Asunto: **ALEGACIÓNS** ao **ACORDO** do 19 de novembro de 2024, do **Departamento Territorial de Ourense**, polo que se **somete a información pública a solicitude de autorización administrativa previa, a declaración de utilidade pública, en concreto, coa necesidade de urxente ocupación, a autorización administrativa de construción, e o estudo de impacto ambiental do proxecto da LAT 132 kV Evacuación Parque Eólico Uxo, situada nos concellos de Avión, na provincia de Ourense, e A Lama, na provincia de Pontevedra (expediente IN408A 2020/174).**

1 PRIMEIRA. - MINIMIZACIÓN E INCORRECTA AVALIACIÓN DOS IMPACTOS AMBIENTAIS DO CONXUNTO DAS INFRAESTRUTURAS PREVISTAS NA ÁREA DE AFECCIÓN DO PROXECTO DA LAT 132 KV EVACUACIÓN PARQUE EÓLICO UXO

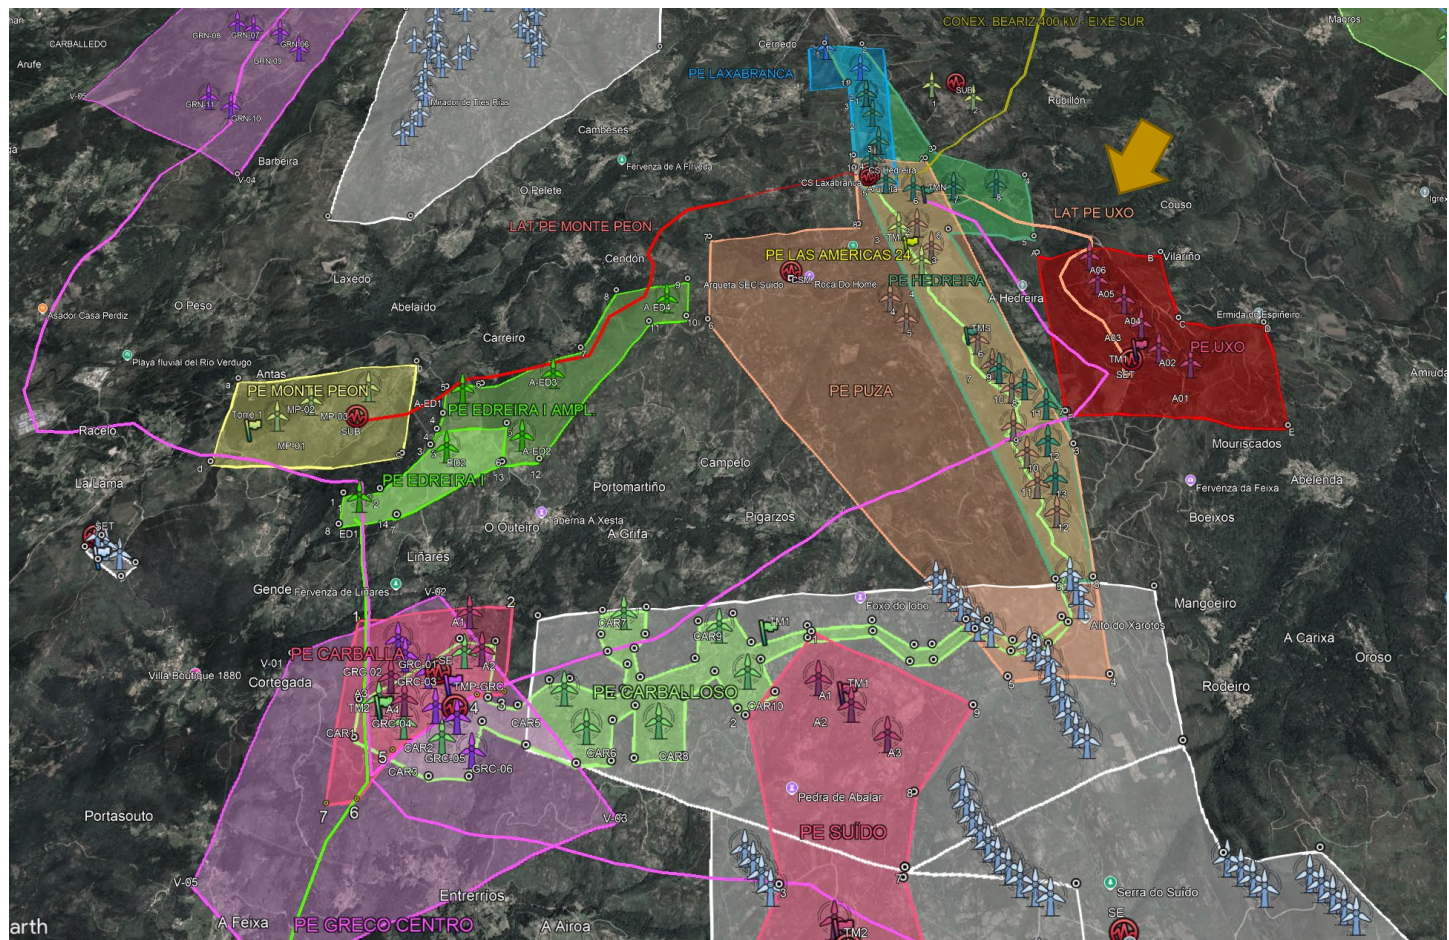
O proxecto da **LAT 132 KV EVACUACIÓN PARQUE EÓLICO UXO** debería ser obxecto de **avaliación ambiental conxunta** cos proxectos dos **parques eólicos**, xa que tanto as **instalacións de xeración** como as súas **infraestruturas evacuación** asociadas conforman un **todo unitario**. Adxunto **plano** coa **fragmentación** de todos os proxectos afectados pola **LAT**:

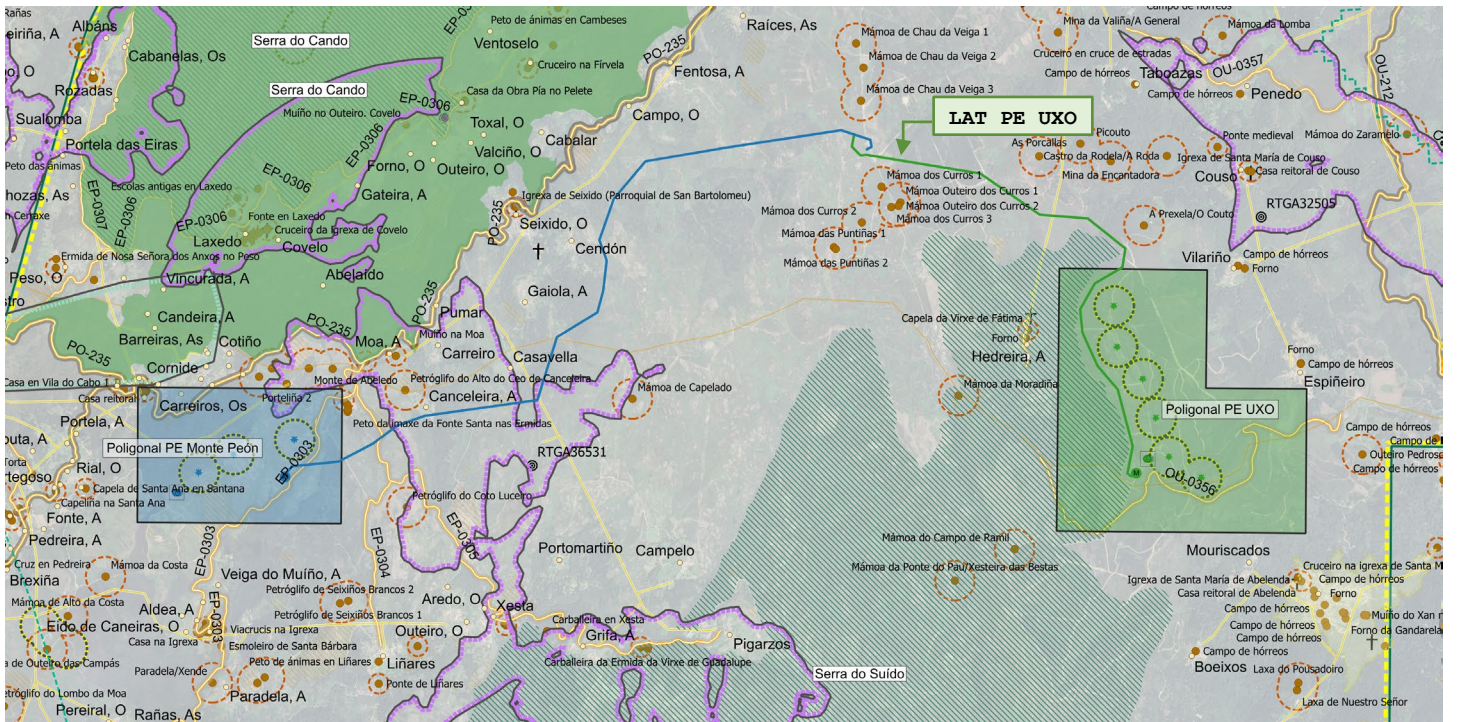
Dando a entender que a la LAT será visible dende só 7 núcleos. Non sabemos qué criterio seguen para definir os principais núcleos poboacionais, pero cunha simple vista ao PBA de Galicia e a definición de "Asentamentos" do Catálogo das Paisaxes de Galicia podemos observar máis de 40 núcleos afectados.
